Dodatek č. 1

ke smlouvě o dílo č. U-110-00/16 ze dne 23. 3. 2016

OZNÁMENÍ ZMĚNY		číslo OZ: 1	
Zhotovitel:	BBP Stavby s.r.o.		
Investor:	Armádní Servisní	Datum: 9. 5. 2016	
Název akce: Zateplení obvodového pláště – Praha 6 – Ruzyně, U Prioru 938/6 – část 1- Zateplení objektů A a B			
Způsob odeslání / předání datum:	poštou <input type="checkbox"/>	e-mailem <input type="checkbox"/>	faxem <input type="checkbox"/>
			osobně <input checked="" type="checkbox"/>
Odkazy	na specifikaci:		
	na výkresy:		
	na rozpočtové podklady:		
	na jinou část smlouvy:		
Předmět změny:			
Provedení mozaikové omítky na objektu B v oblasti nadzemní soklové části.			
Popis a zdůvodnění změny:			
Ve výkazu výměr je nedostatečná výměra pol. 31 . VV je přílohou smlouvy U -110 -00/16			
Počet připojených listů specifikací:			
Důvod vícepráce / méněpráce:			
záměr objednatele <input type="checkbox"/>		chyba v PD <input checked="" type="checkbox"/>	chyba zhotovitele <input type="checkbox"/>
		vyšší moc <input type="checkbox"/>	jiné okolnosti <input type="checkbox"/>

ZMĚNOVÝ LIST		číslo ZL: 1												
Zhotovitel:	BBP Stavby s.r.o.													
Změnový list vystavil:	Michal Prusek													
Datum:	9.5.2016

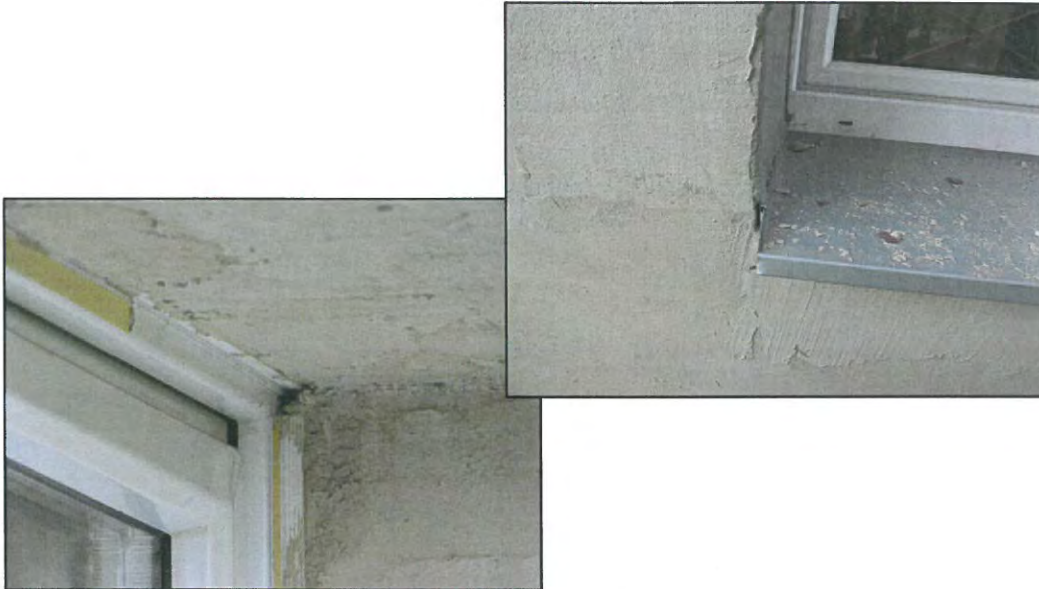
Celkově se dá říci, že provedení KZS je téměř katastrofální. Stěrky jsou provedeny sice zdánlivě funkčně, ale v hodně slabé kvalitě.

Funkčnost stěrek ještě více omezí skladba armovací tkaniny. Diagonály jsou v nevyhovujícím rozměru, přesahy 2cm jsou nedostatečné.

Doporučené použití hmoždinek bylo ignorováno. Hmoždinky STR-U nedrží v podkladu - nejsou dotaženy šrouby, značná část natloukacích hmoždinek je zlomená, tedy vysoké procento nefunkčních hmoždinek. Hmoždinky nejsou kotveny kolmo na stěnu. Víčka hmoždinek jsou zbroušeny na tloušťku i 5mm.

Jasně viditelný nesoudržný podklad, na lepidle demontované izolační desky je vidět odlepený původní nátěr budovy.

Opět jasně viditelné špatné kotvení. Chybí i dvojité síťování v přechodu EPS a WM.

Kotvení plán pro objekt A na stavbě U Prioru 6, Praha 6

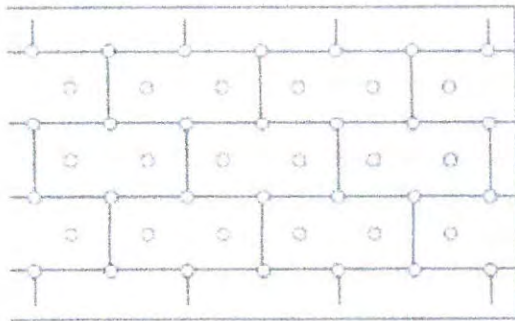
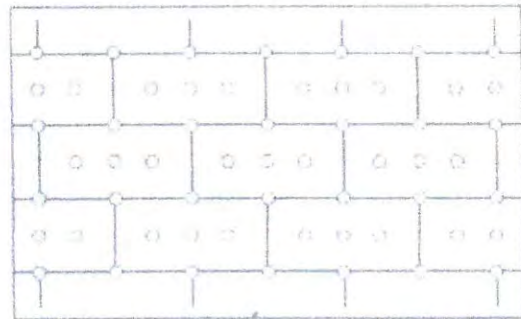
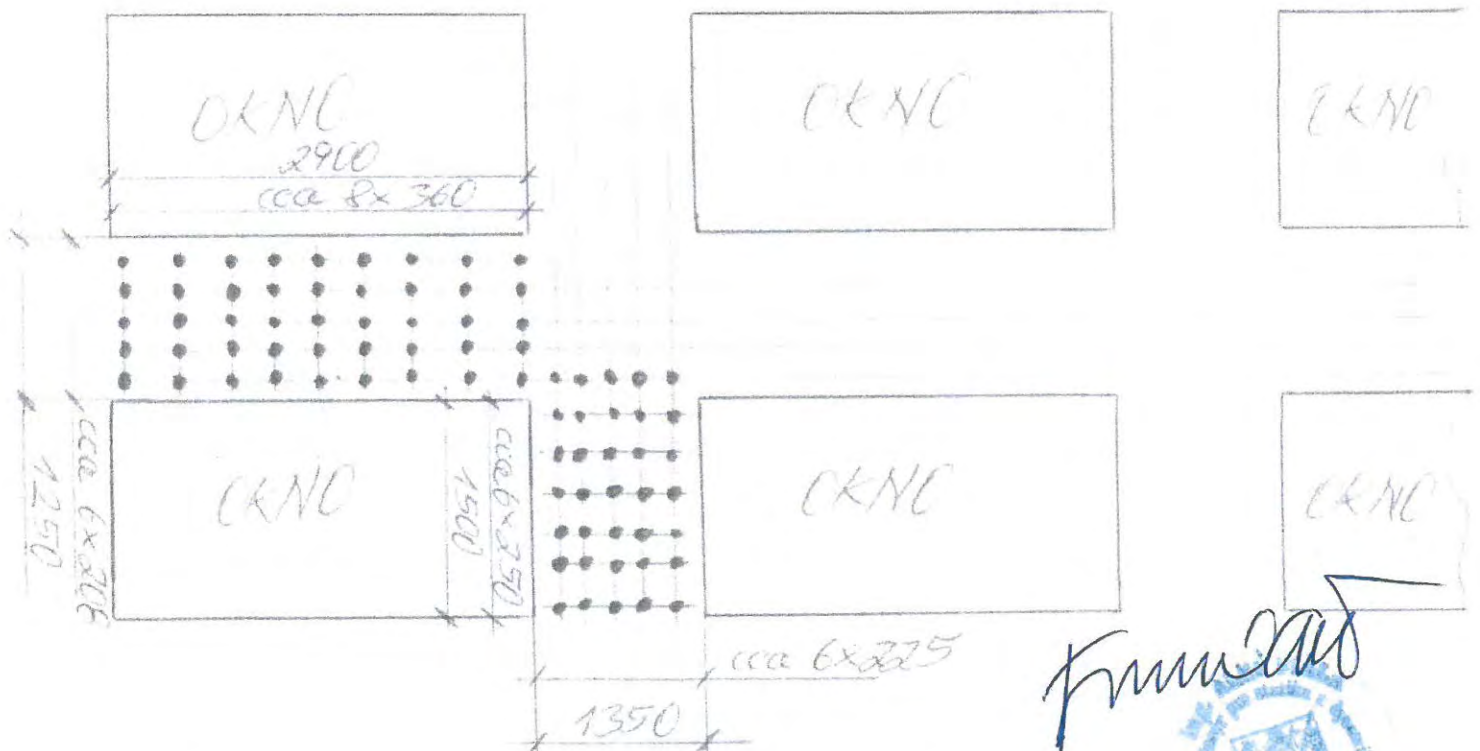
Na základě posouzení stávajícího KZS, bylo navrženo dokotvení již provedeného KZS šroubovacími hmoždinkami typ EJOT STRU 2G a to formou povrchové montáže přes stávající armovací vrstvu.

Navržená hustota kotvení: 8ks/m² až 10ks/m² v závislosti na již provedeném zakotvení stávajícího KZS.

Zhotovitel, který bude provádět nové dokotvení, bude počet kotev optimalizovat s ohledem na již aplikované kotvy. Cílem je dosáhnout hustoty 10ks/m², minimálně však 8ks/m².

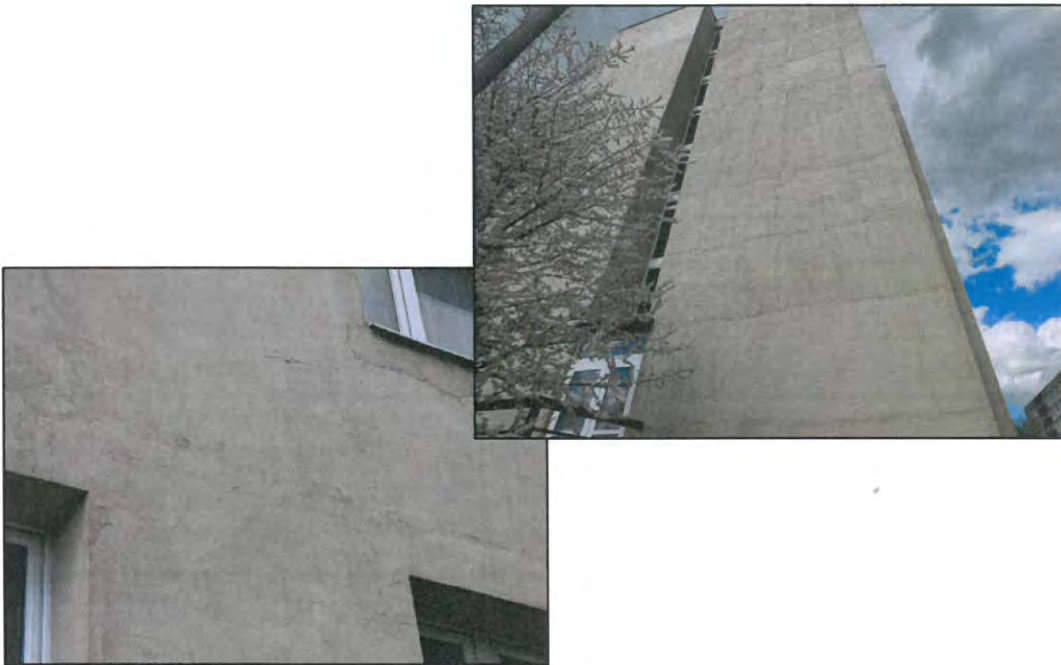
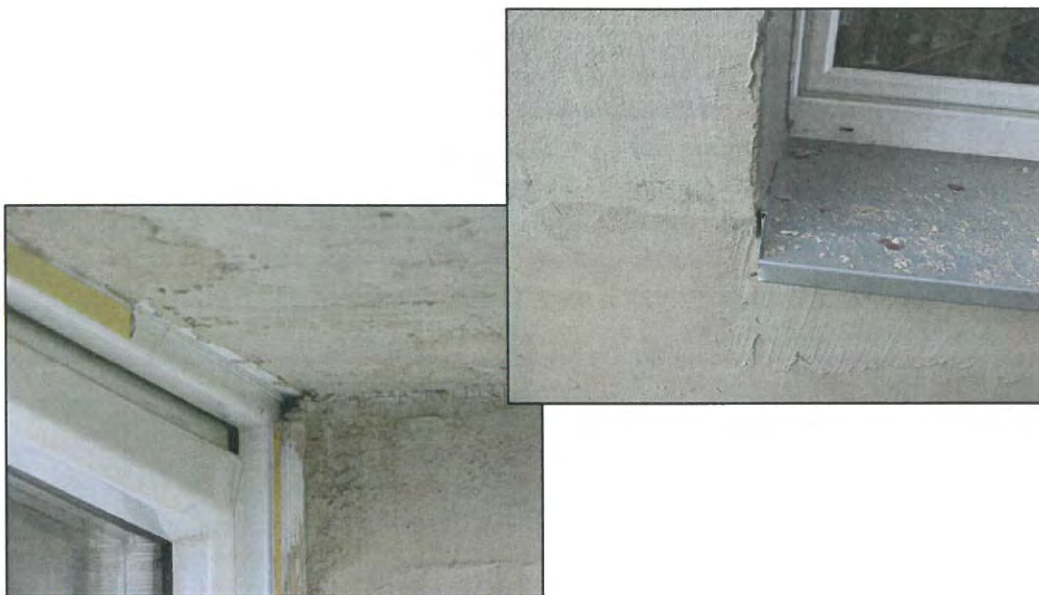
Celkově se dá říci, že provedení KZS je téměř katastrofální. Stěrky jsou provedeny sice zdánlivě funkčně, ale v hodně slabé kvalitě.

Funkčnost stěrek ještě více omezí skladba armovací tkaniny. Diagonály jsou v nevyhovujícím rozměru, přesahy 2cm jsou nedostatečné.

Doporučené použití hmoždinek bylo ignorováno. Hmoždinky STR-U nedrží v podkladu - nejsou dotaženy šrouby, značná část natloukacích hmoždinek je zlomená, tedy vysoké procento nefunkčních hmoždinek. Hmoždinky nejsou kotveny kolmo na stěnu. Víčka hmoždinek jsou zbroušeny na tloušťku i 5mm.

Jasně viditelný nesoudržný podklad, na lepidle demontované izolační desky je vidět odlepený původní nátěr budovy.

Opět jasně viditelné špatné kotvení. Chybí i dvojité síťování v přechodu EPS a WM.
